**Uczestnicy postępowania**  
**Nr WZ.272.21.2024**

***Dot. postępowania o udzielenie zamówienia publicznego na zadanie „Rozbudowa, przebudowa budynku Specjalnego Ośrodka Szkolno-Wychowawczego w m. Maków Podhalański Zadanie współfinansowane ze środków Programu Rządowy Fundusz Polski Ład: Program Inwestycji Strategicznych, wstępna promesa numer Edycja8/2023/3724/PolskiLad”***

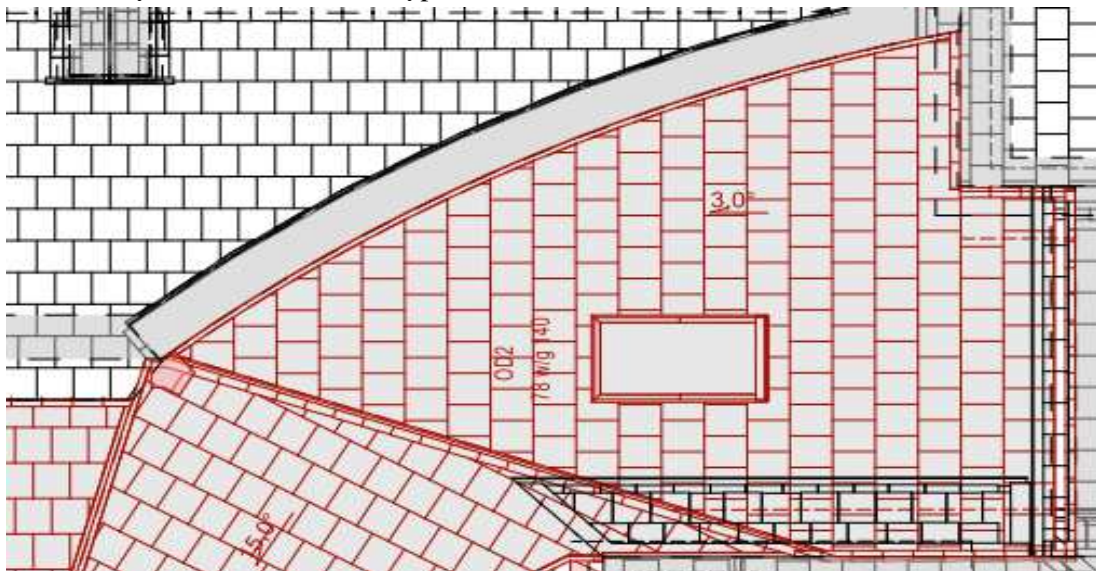
**Pytanie 20.** Na rzucie dachu, widoczny jest fragment pokrycia ze spadkiem 3% (rysunek poniżej). Jest to za mały spadek pod montaż dachówki. Proszę o zmianę rodzaju pokrycia z dachówki na np. membranę EPDM wraz z korektą przedmiaru.

**Odpowiedź:** Z uwagi na specyfikę obiektu dach w tym fragmencie należy pokryć również dachówką (montowane każdą sztukę). Z uwagi na brak możliwości zakończenia odwodnienia na przelamaniu dachu z kąta 3 do 15 stopni oraz zalecenie konserwatorskie.
